ALLEGATO 3

Progetto per la realizzazione di un impianto eolico di potenza nominale 48 MW da realizzarsi in comune di Manciano (GR), loc. Montauto – Codice procedura 9273 – OSSERVAZIONI

Progetto eolico MANCIANO loc. Montauto (8 aerogeneratori potenza 48 MW)

Fasce di rispetto ai sensi dell'art. 20 comma 8 c-quater del D.Lgs. 199/2021

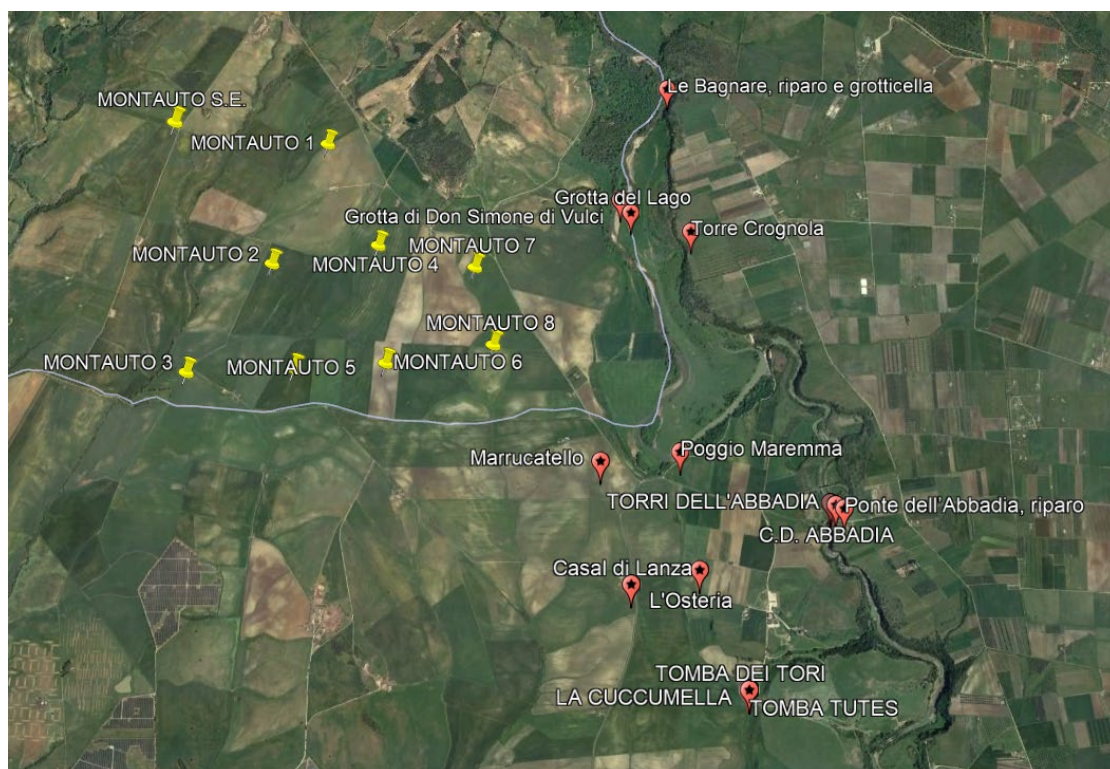
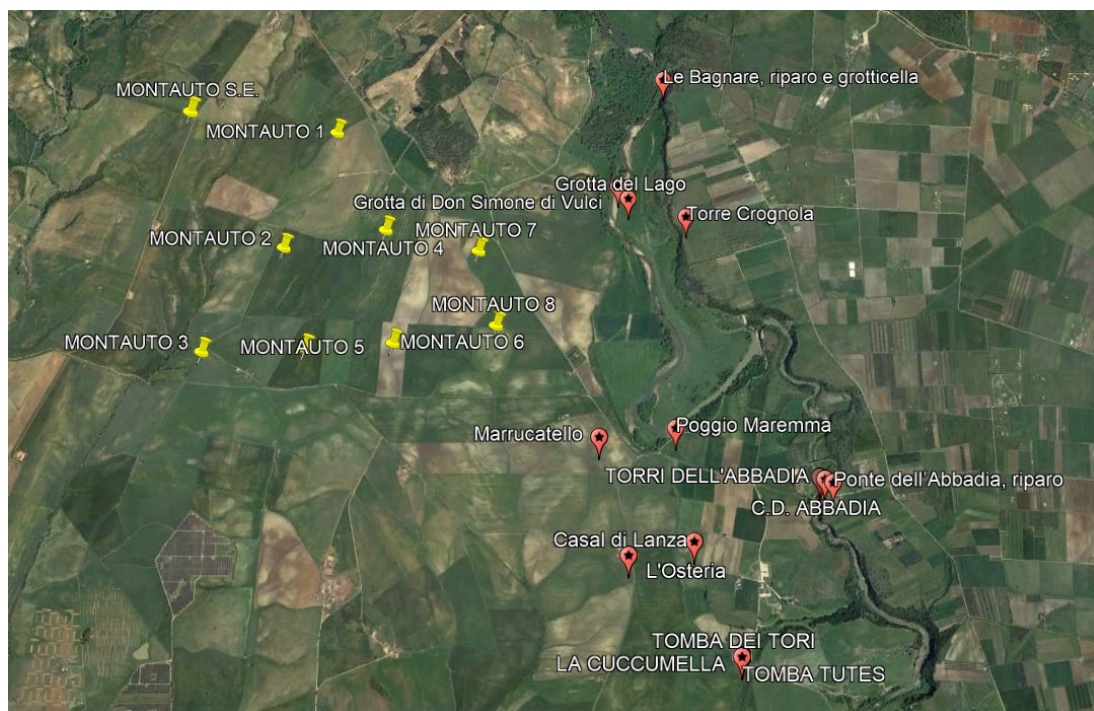
Gli aerogeneratori dell'impianto eolico ricadono tutti all'interno delle fasce di rispetto di cui all'art. 20 comma 8 c-quater del D.Lgs. 199/2021, come evidenziato nell'allegato documento curato dagli Amici della Terra (vedi **"Allegato 4"**).

Gli aerogeneratori sono ubicati tutti all'interno delle fasce di rispetto ai sensi dell'art. 20 comma 8 c-quater del D.Lgs. 199/2021, in quanto sottese dai beni culturali di cui al Titolo II o dai beni paesaggistici di cui all'art. 136 del D.Lgs. 42/2004 come riportato nelle figure sopra inserite.
